113 年度彰化縣 1704 保安林整治工程

林業及自然保育署公共工程生態友善機制檢核表

E01 生態評估人員/民眾參與意見紀錄表

左岸油桐大樹(112.11.21)			
2. 圖序 22 之樹木保護示意圖，警示帶目前於		2.已調整警示帶為警示旗，請詳圖 22。

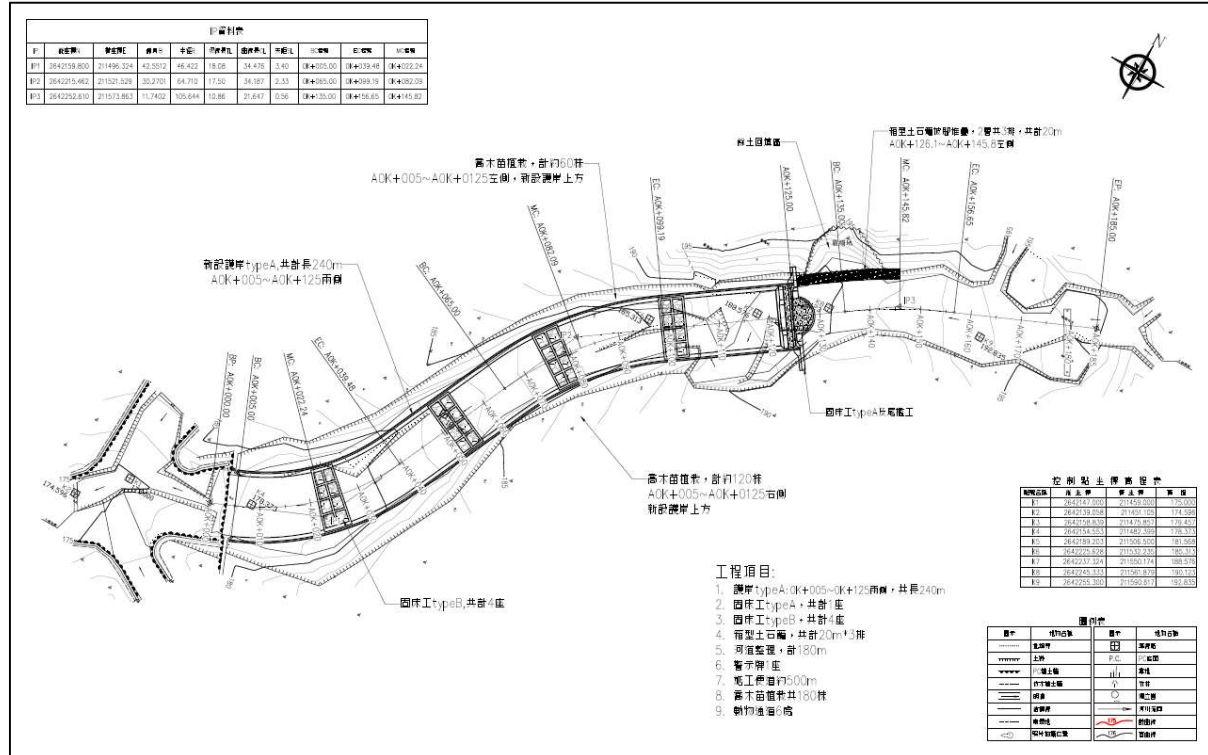
工程階段	☐ 提報 ☒ 設計 ☐ 施工 - 02 (填數字編號以表示數量，如: 01)		
填表人員 (單位/職稱)	陳暉玄(弘益生態有限公司/計畫專員)	填表日期	民國 112 年 12 月 20 日
		參與日期	民國 112 年 12 月 13 日
參與項目	☐ 現地會勘 ☐ 說明會 ☐ 訪談 ☐ 座談會 ☐ 施工說明會 ☒ 其他 細審		
參與人員	單位/職稱	參與人員	單位/職稱
林信輝	工程委員	王冬成	森堡工程技術顧問有限公司/技師
張哲銘	工程委員	陳婉婷	森堡工程技術顧問有限公司/設計
許文奕	林業保育署南投分署/集水區治理科/技正	陳暉玄	弘益生態有限公司/計畫專員
林志成	林業保育署南投分署/集水區治理科/技正		
意見摘要		處理情形回覆	
提出人員(單位/職稱) 陳暉玄(弘益生態有限公司/計畫專員)		回覆人員(單位/職稱) 陳婉婷(森堡工程技術顧問有限公司/工程師)	
工區一清水岩坑工區： 1. A0K+043 左岸之油桐大樹，因緊鄰土砂回填區，建議工程開工前，於土砂回填區邊界拉設拉設警示帶，清楚區隔範圍，保護土砂回填區外之範圍內大樹及植被。		工區一清水岩坑工區： 1. 已重新規劃指定大樹保護範圍，請詳圖 3~4 及 22。

附件一：平面配置設計圖(討論前後)

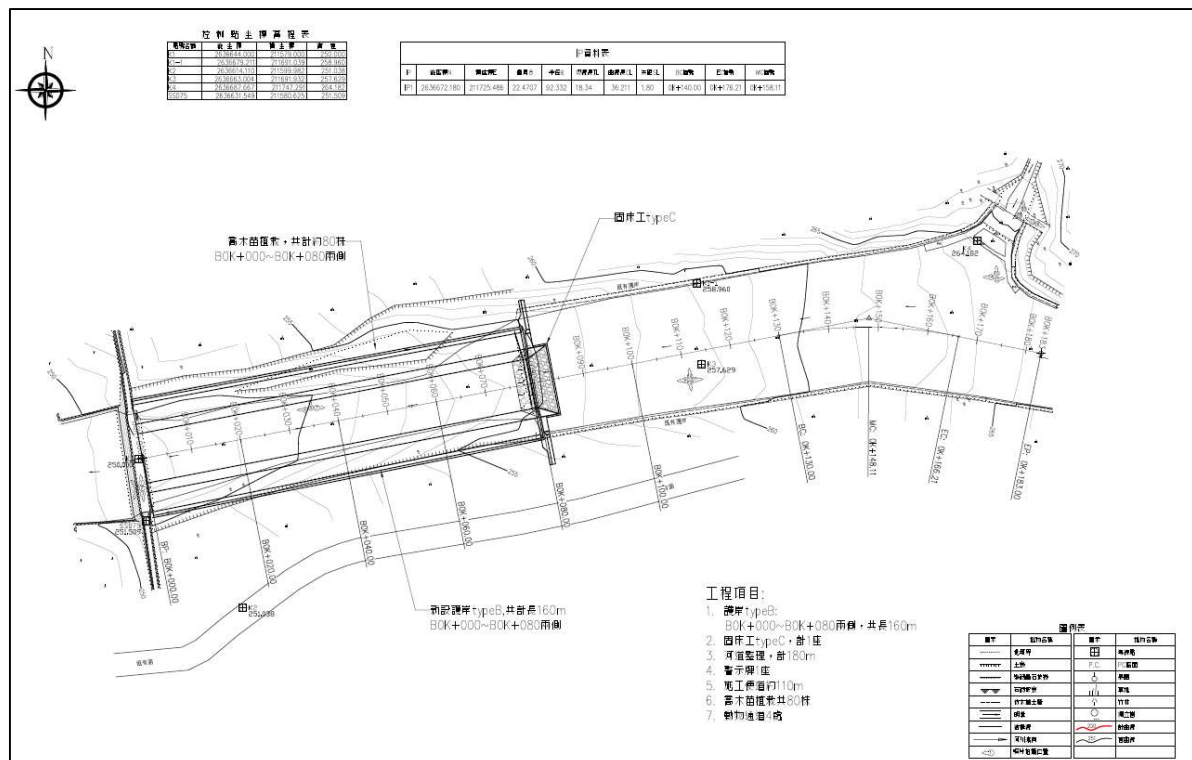
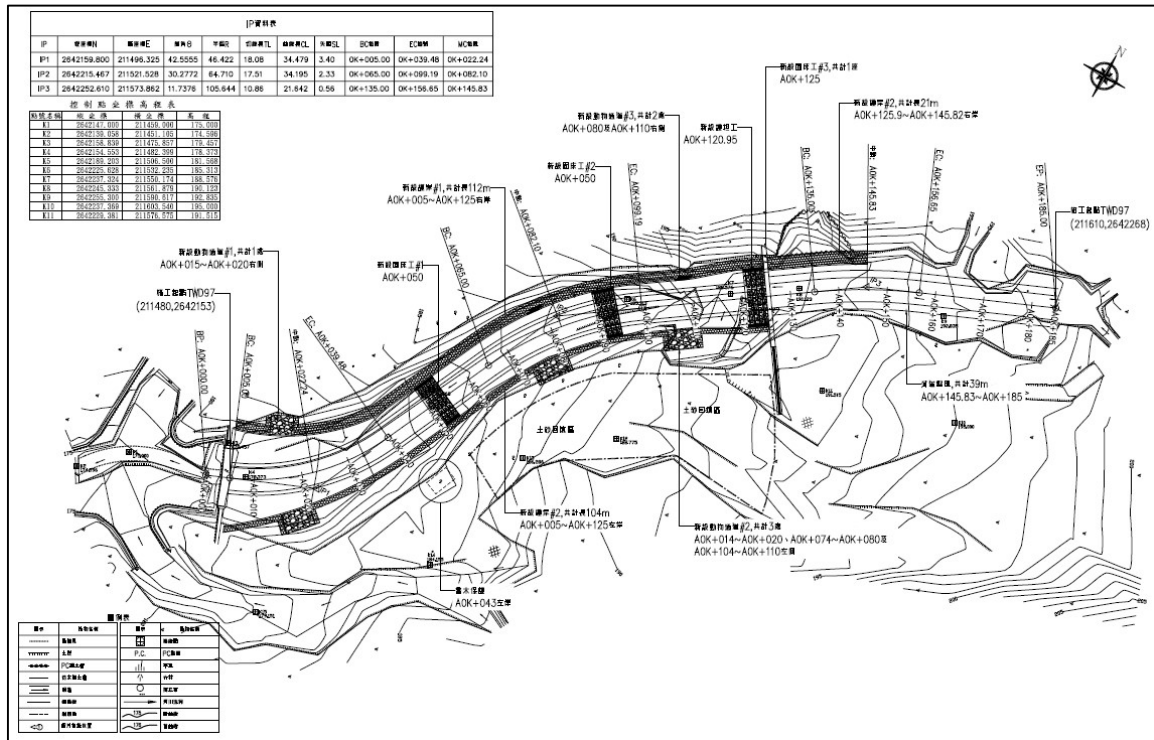
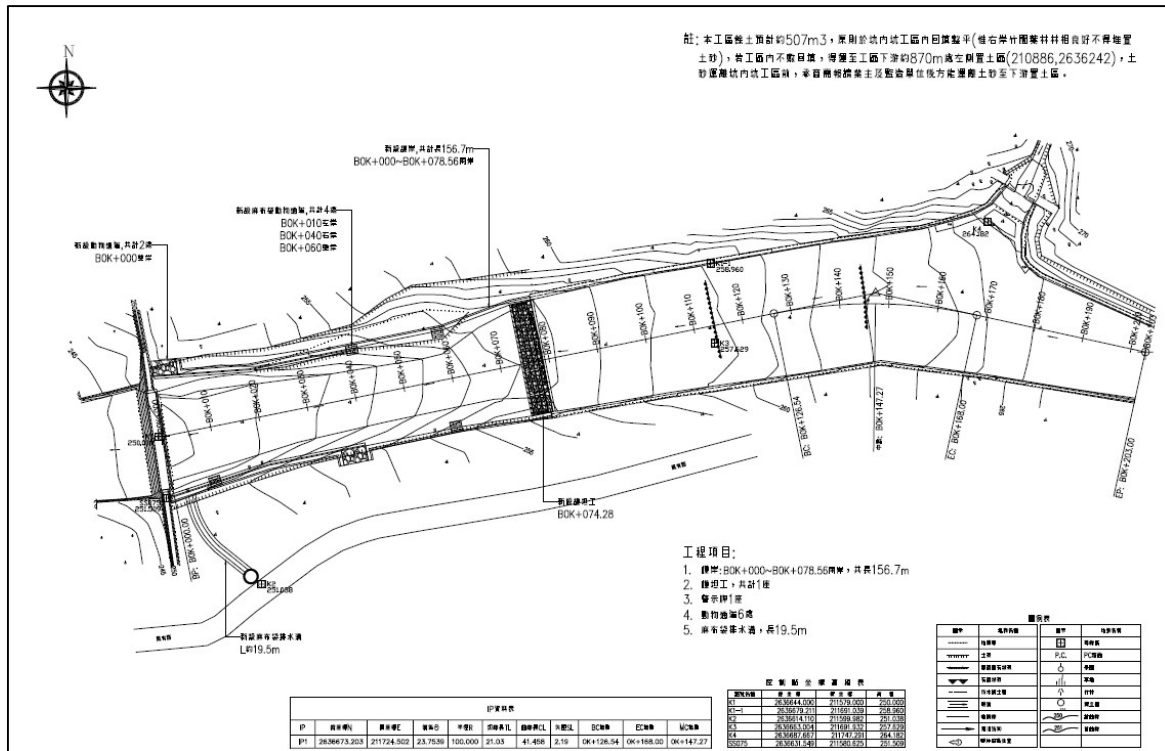
分署內改以倒三角紅色警示旗，相關示意圖建議同步修正，避免廠商誤用。	
3. 劃設之土砂回填區內，若有移除喬木或灌木，建議集中交錯堆置於工區內，營造多孔隙之微棲地環境，可提供爬蟲類及小型哺乳類躲藏利用。	3.已增設動物躲藏棲地，請詳圖 24。
4. 左岸動物通道因結合清淤便道建議保留，右岸之動物通道若考量有結構完整性及施工便利性需要減量施作，建議可改以麻袋堆疊 Z 字型緩坡之簡易通道型式，整體動物通道設置原則仍應保持距離 50 公尺需有一處。	4.已調整各動物通道位置及型式，請詳圖 4 及 24。

5. A0K+110 處右岸動物通道上邊坡為較陡峭之坡地，建議可更改施設位置，選擇上邊坡為較平緩處或凹地等地形，以提高動物使用之效益。	5.已取消 A0K+110 右岸動物通道並改採麻布袋堆疊 Z 字型緩坡道，請詳圖 4 及 24。
6. 固床工溢洪口兩側翼牆，可考慮以 1：1 或更緩之斜率設計，表面掃紋或使用造型模板增加粗糙設計，使其成為野生動物可利用之通道。	6.已調整 A0K+125 固床工溢洪口斜率並以鋼筋壓紋增加糙度，請詳圖 18。

10. 請規劃土砂堆置區，並於圖面標示或文字上說明，應避免土砂堆置區利用右岸竹闊葉混合林環境。	10.已註明土砂堆置規定及不得堆置區域，請詳圖 3 及 26。
11. 左岸具有社區人工栽植之喬木，建議工程應盡量迴避，避免直接移除，引發當地社區不滿。	11.已調整 0K+000 左岸動物通道避免施工過程中砍除既有喬木，請詳圖 26。

12. 相關施工動線選擇，建議清楚標示於圖說上，盡量選擇前期施工便道或以低度敏感之裸露地或草生地環境做為動線。	12.已於圖面註明，請詳圖 3。
13. 為保持縱向通道之暢通，增加構造物之生物利用友善度，B0K+080 處之固床工兩側建議	13 已於橫向構造物兩側以麻布袋堆疊設置緩坡道消除落差，請詳圖 31。

可堆置麻布袋或拋放塊石消除落差，陸域動物可輕易從兩側往返上下游棲地環境。	
兩工區通用建議： 14. 後續煩請再提供修正後之平面配置圖，以利「生態關注區域圖」之工程配置能同步修正。	14.待預算書稿本修正後連同 E01 回覆表及圖說一併提供。
本次討論是否涉及設計圖說修改？ ☒ 是 ☐ 否 (如有設計圖之修改，請將設計圖說的前後修改納入下頁附件。如填否，則不必附)
